**OBJET : Demande de permis d'urbanisme – Décision du Fonctionnaire délégué.**

**Projet :** la réhabilitation du pont de Féтинne

**Demandeur :** SPW MI - DIRECTION DES ROUTES DE LIEGE

**DECISION D'OCTROI DU PERMIS D'URBANISME PAR LE  
FONCTIONNAIRE DELEGUE**

### 1. Solution minimaliste :

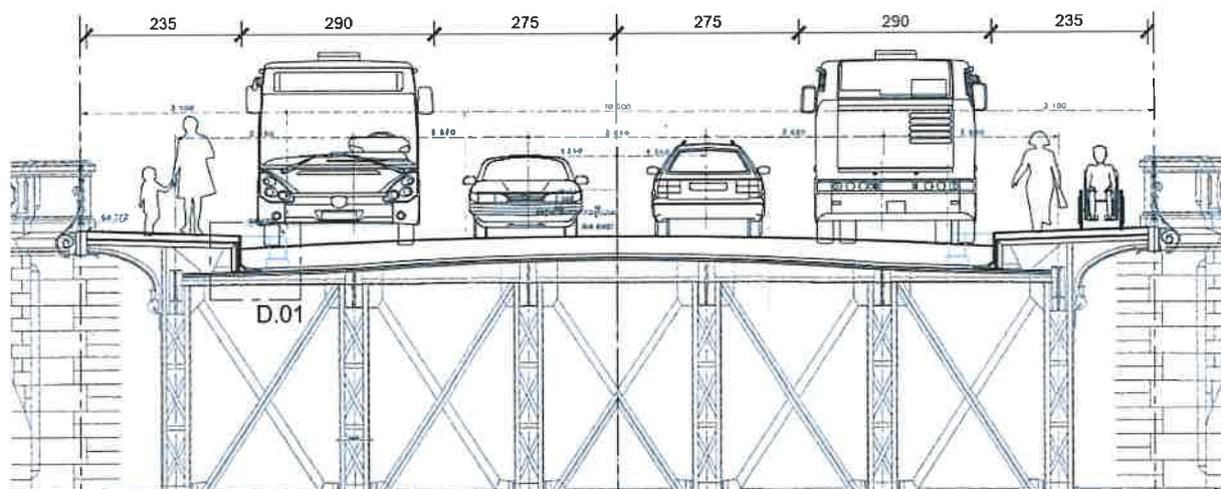
Sans toucher à la structure du pont, remplacement des bordures en béton prévues par des éléments plats métalliques, de manière à récupérer 40 cm de largeur de chaussée.

La largeur de la chaussée serait toutefois limitée à 1130 cm.

La largeur des trottoirs passerait de 255 à 235 cm.

Cette largeur de chaussée restreinte nous contraint à limiter à leur strict minimum les largeurs de bandes de circulation, en s'écartant dès lors des recommandations en matière d'aménagement de voirie (voir coupe ci-après) :

Dans cette solution, le risque sécuritaire, outre l'étroitesse des bandes de circulation, réside dans l'impossibilité :

- de dépassement d'un bus par un camion sans déborder sur la bande VP de sens inverse ;
- de croisement de deux camions sans déborder sur les bandes bus ;
- de croisement simultané de deux bus et deux camions.

### 2. Solution idéale (en terme de mobilité véhicules) :

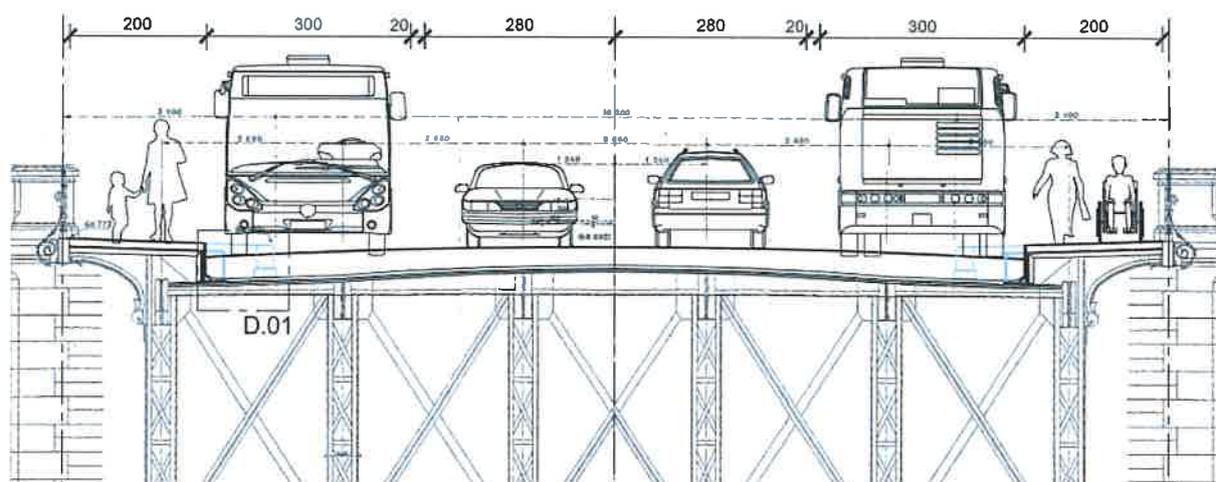
Une intervention sur les éléments de la structure secondaire (supports de trottoirs) serait nécessaire pour porter la largeur de la chaussée à 1200 cm, en utilisant la même bordure de trottoir métallique.

La largeur des trottoirs serait ramenée de 255 cm à 200 cm.

Cette solution permet de disposer de largeur de voies conformes aux recommandations, tant pour le transport en commun que pour les véhicules privés et poids lourds (voir coupe ci-après) :

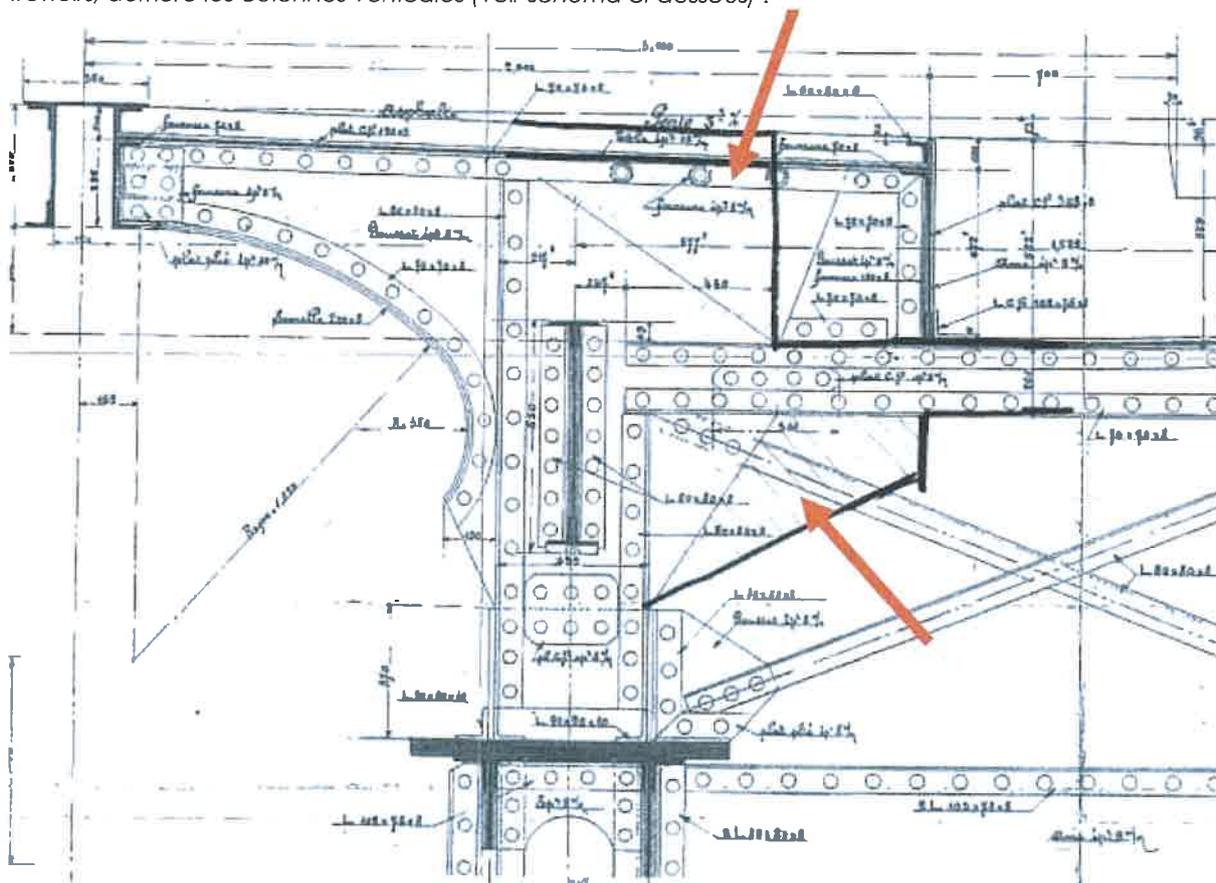
L'intervention au niveau de la structure consisterait à prolonger le plat métallique de renfort situé sous les trottoirs, derrière les colonnes verticales (voir schéma ci-dessous) :

Nonobstant la réalité d'une intervention sur la structure du monument classé, la visibilité de ces interventions serait très relative, compte tenu de leur aspect limité et de leur position, tel que peuvent le montrer les photos ci-après :

- le SPW MI Routes de Liège devrait accepter de modifier ses plans d'intervention sur la structure sous les deux trottoirs ;
- l'AWAP devrait donner son autorisation pour l'intervention sur la structure secondaire du pont, étant entendu que cette intervention se ferait de manière à bien distinguer les parties ne correspondant pas à la structure d'origine.
